改善箇所説明図

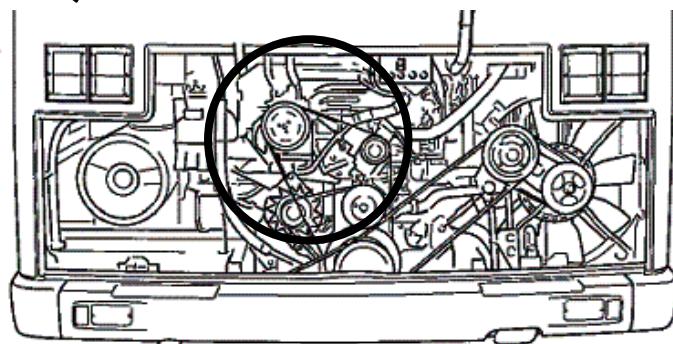
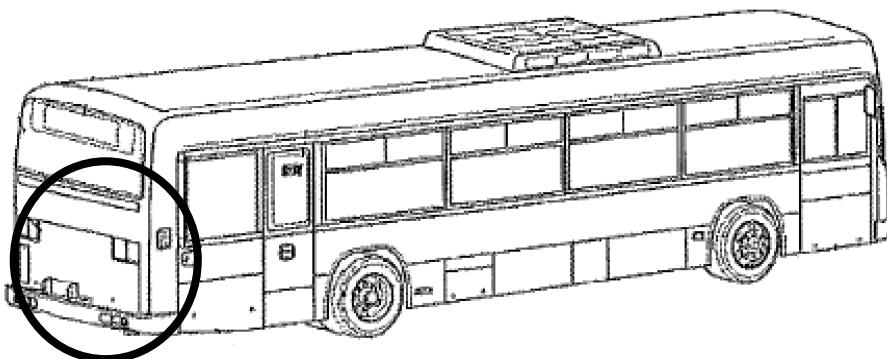
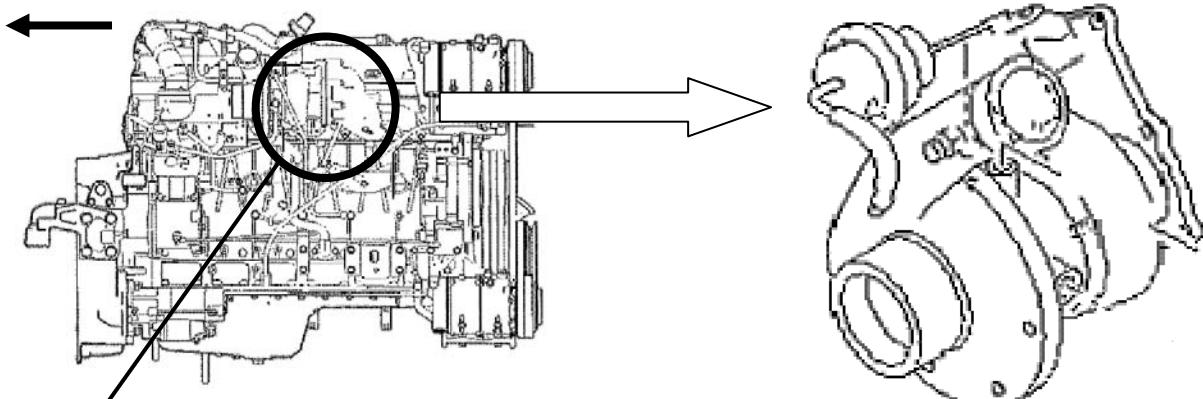
基準不適合発生箇所

ターボチャージャ

路線バスにおいて、ターボチャージャ回転の変動に対して、ターボコンプレッサ翼車の強度が不足しているため、発進時にエンジンを高回転域まで使った操作を繰り返すと、コンプレッサ翼車が破損することがある。そのため、そのまま使用を続けると、白煙の発生及び出力不足になり、運行出来なくなるおそれがある。

改善の内容：全車両、ターボチャージャを対策品と交換する。

識別：エンジンルーム左側の点検扉内のボディ側面部に、黄色ペイントを塗布する。
